南海佛学院二期项目 设计调整

2025年06月

建设单位：南海佛学院建设指挥部

设计单位：中元国际（海南）工程设计研究院有限公司

H3副教授公寓1-1轴剖面图

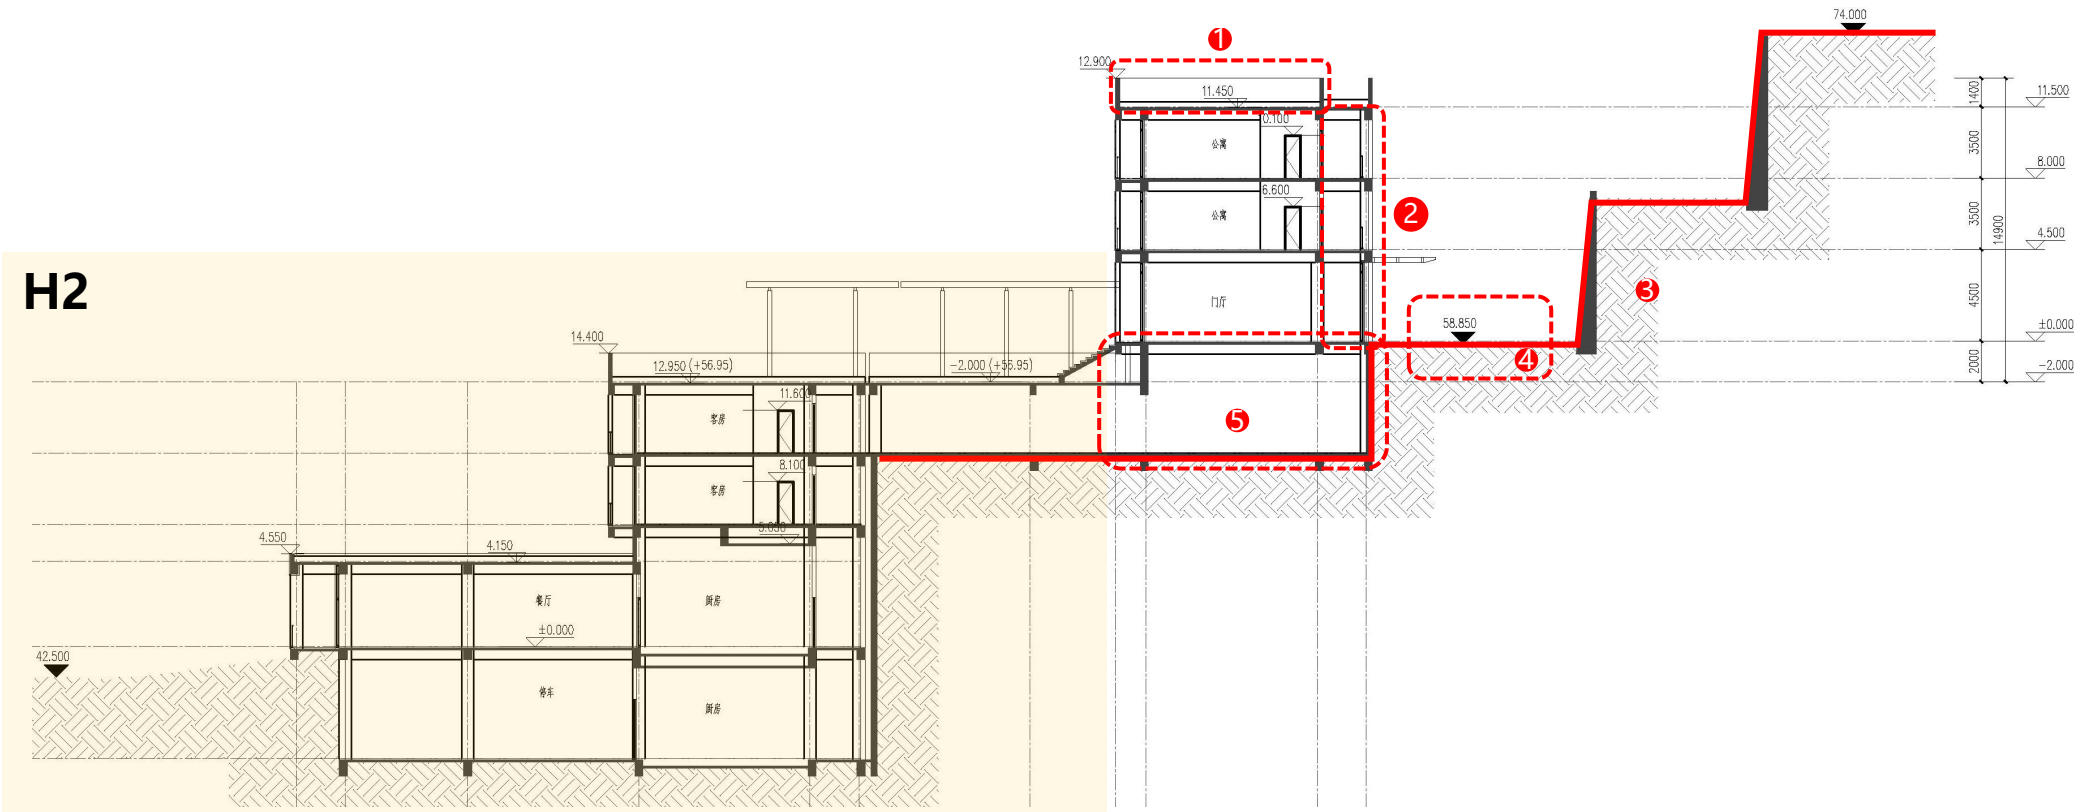
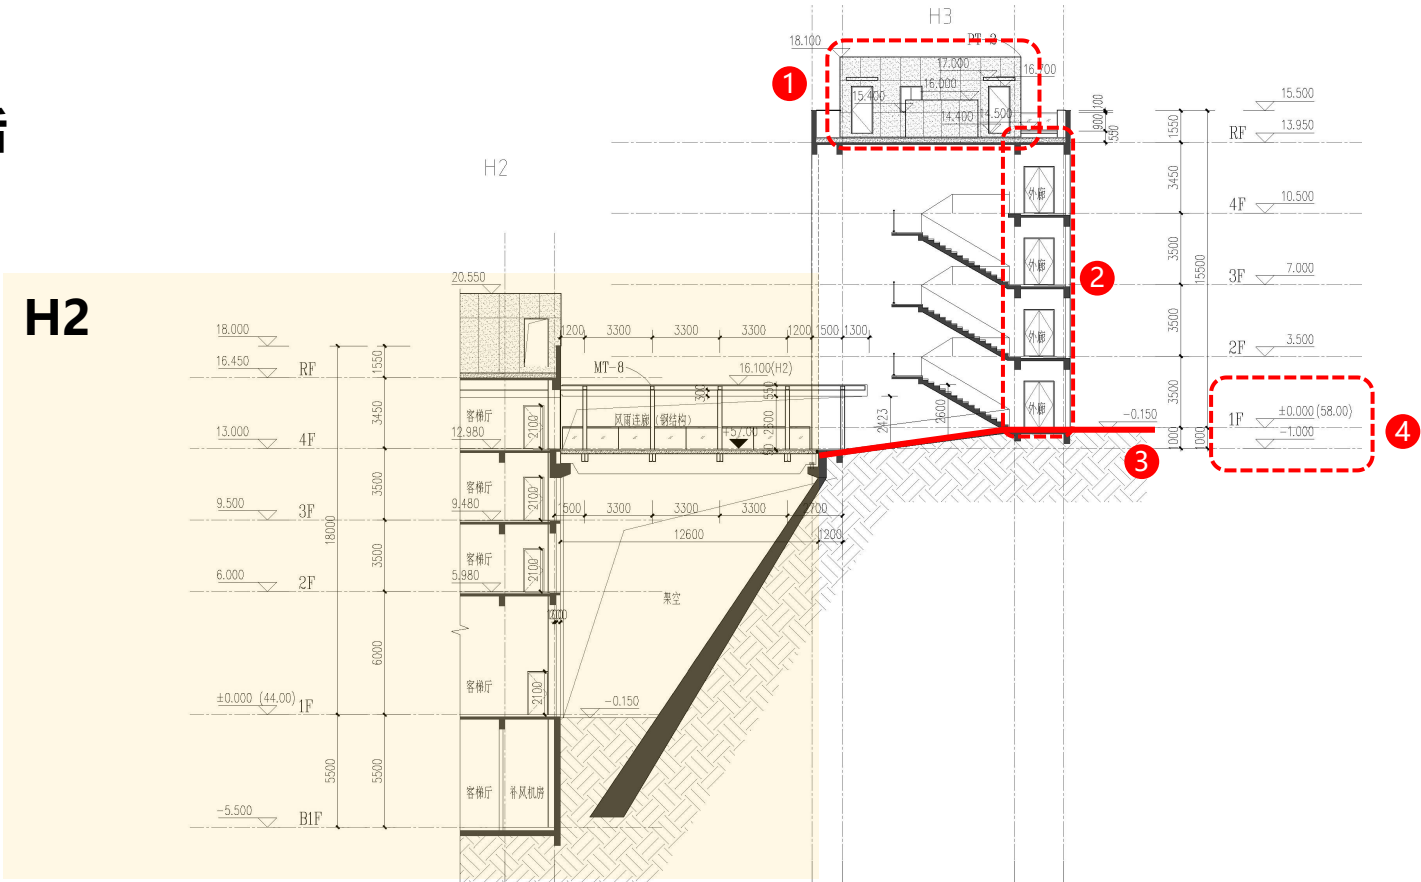
- 调整内容：
1. 调整屋顶楼梯间门窗，增加出屋面机房。
 2. 增加外廊门。
 3. 根据现场施工调整室外地坪及挡土墙。
 4. 室外地坪由海拔高度59.00调整至58.00。
 5. 根据现场施工情况，取消地下一二层。

H3副教授公寓2-2剖面图

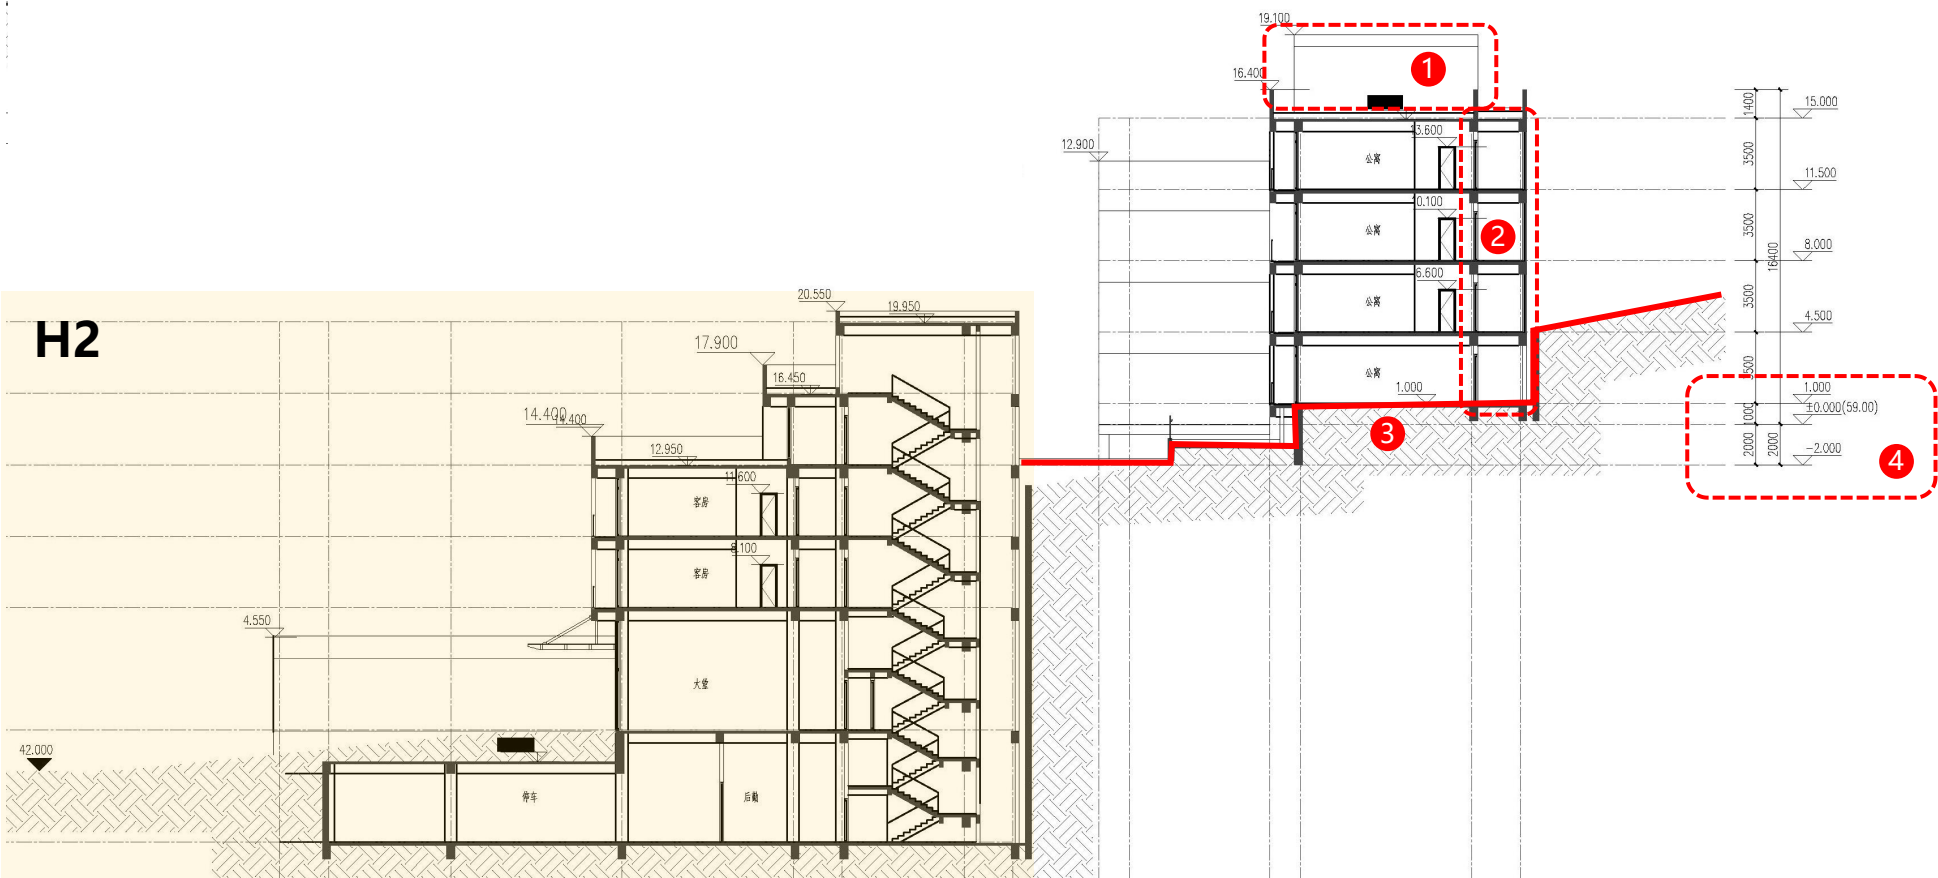
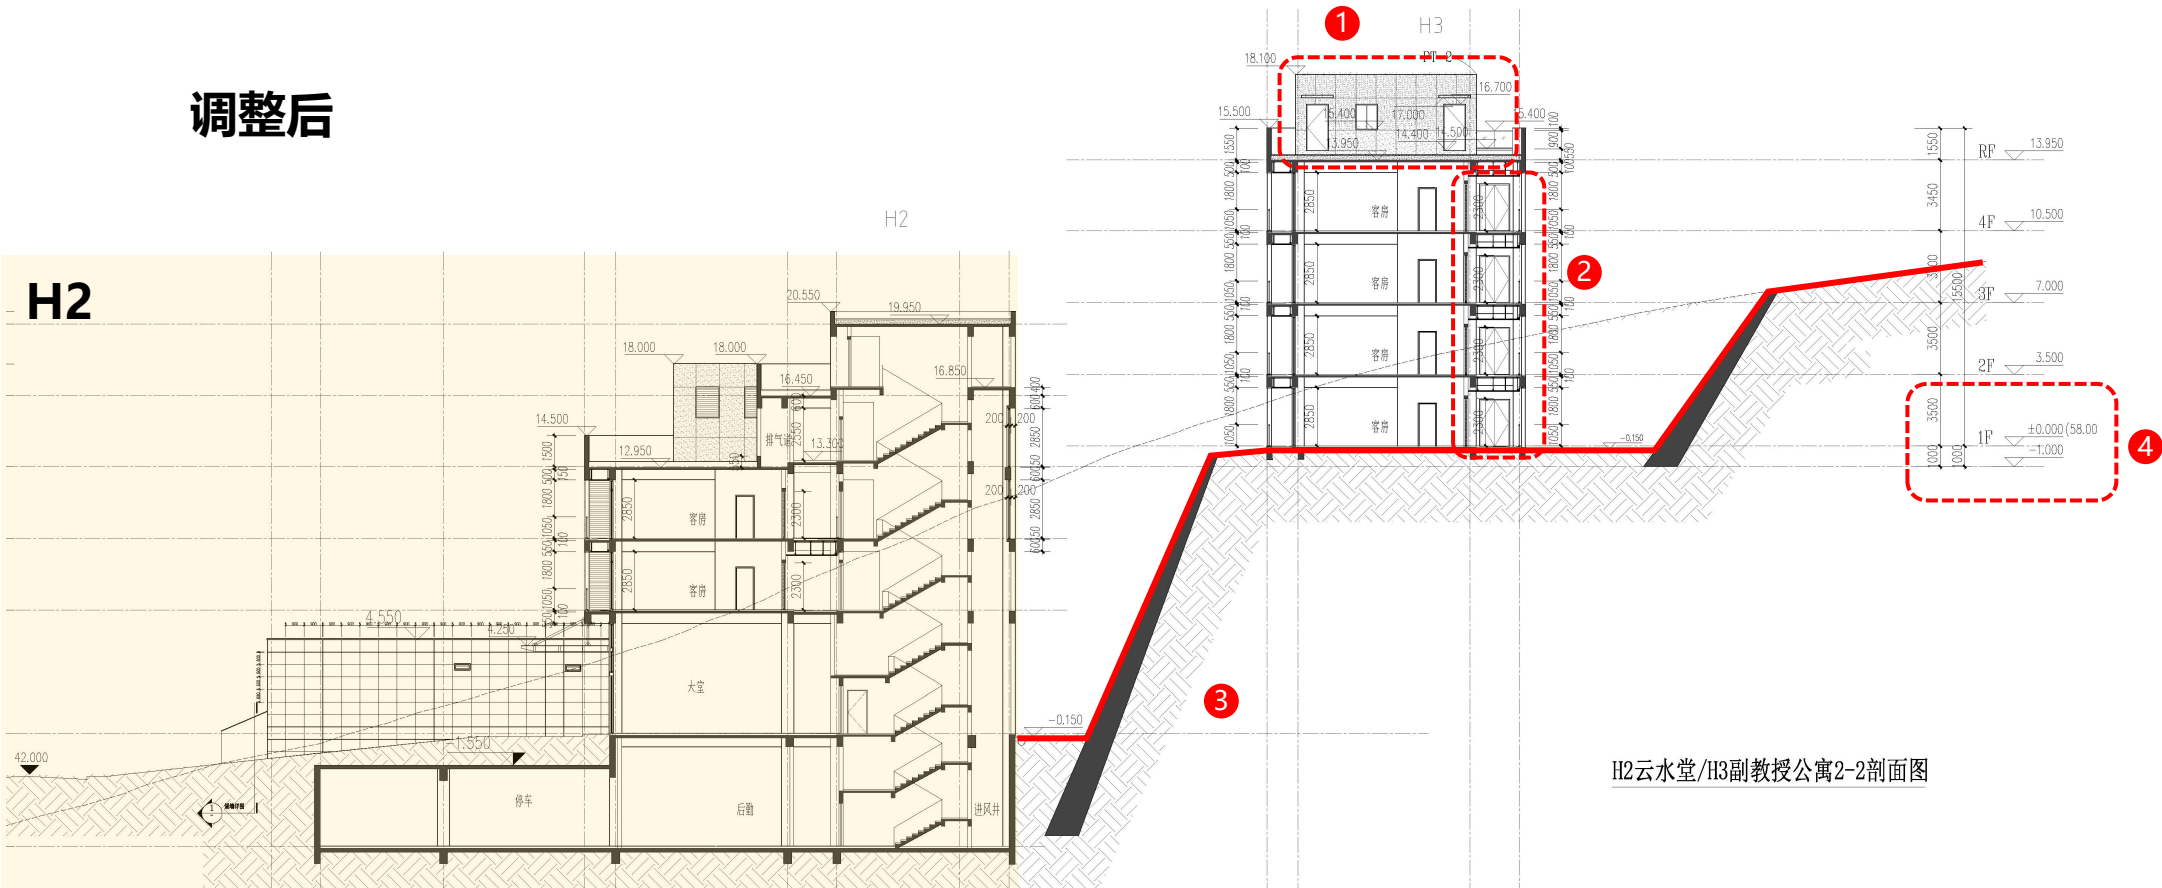
1. 调整屋顶楼梯间门窗，增加出屋面机房。
2. 增加外廊门。
3. 根据现场施工调整室外地坪及挡土墙。
4. 室外地坪由海拔高度59.00调整至58.00。
